**CCR-VIA -- COMITATO DI COORDINAMENTO REGIONALE PER LA  
VALUTAZIONE D'IMPATTO AMBIENTALE****Giudizio n° 3375 del 25/03/2021****Prot. n° 2021/38788 del 03/02/2021****Ditta Proponente:** 030FER S.R.L.**Oggetto:** Impianto per la gestione e del trattamento di rifiuti non pericolosi**Comune di Intervento:** Paglieta**Tipo procedimento:** Verifica di Assoggettabilità ai sensi dell'art. 19 del D.lgs. 152/06 e ss.mm.ii.**Presenti** (in seconda convocazione)

**Verifica di Assoggettabilità a V.I.A. – V.A.**

**030FER S.r.l.  
Impianto per la gestione e del trattamento di rifiuti non pericolosi**

Figura 3 – Stralcio Piano tutela Acque

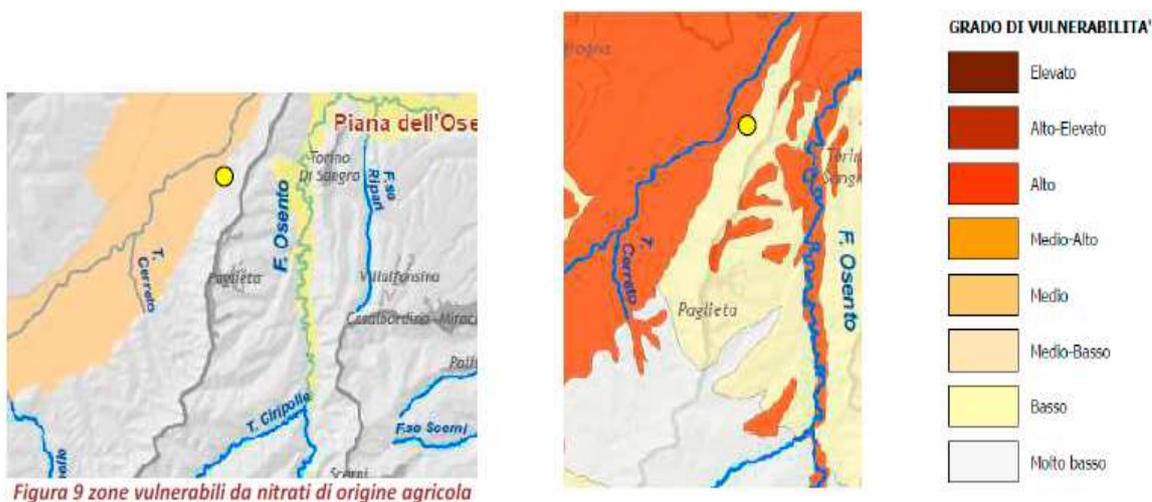
- vista la vulnerabilità dell’acquifero (vedi elaborato 5.4 del PTA della Regione Abruzzo) e la presenza sul sito di un’attività pregressa di gestione dei rifiuti; risulta necessario effettuare un’indagine di qualità ambientale sulle matrici suolo, sottosuolo e acque sotterranee (comprensiva di relazione idrogeologica volta a definire la profondità della falda) con le modalità previste dalla parte IV Titolo V del D.Lgs. 152/06 e s.m.i.;

Figura 8 – Stralcio PRP da Sis.Ter - CityOmnis Sangro-Aventino

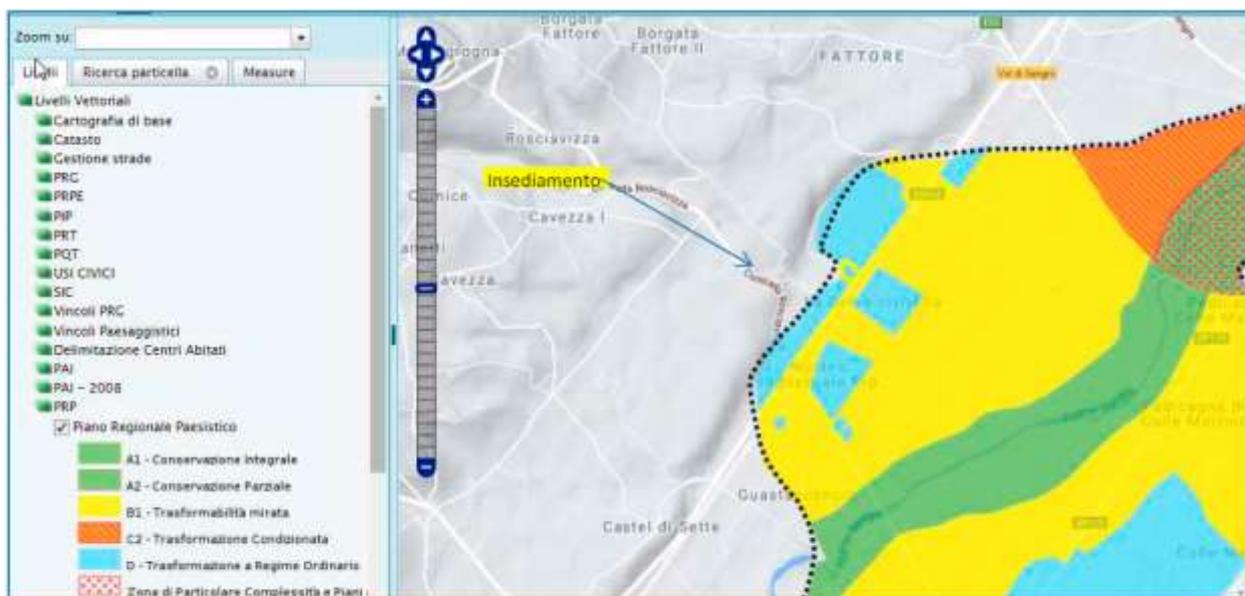
- è necessario chiarire i rapporti dell’impianto con il Piano Regionale Paesistico in quanto il tecnico ha fatto dichiarazioni discordanti rispetto a questo punto (B1 e D), e sul geoportale l’area risulta interna ad una zona B1;
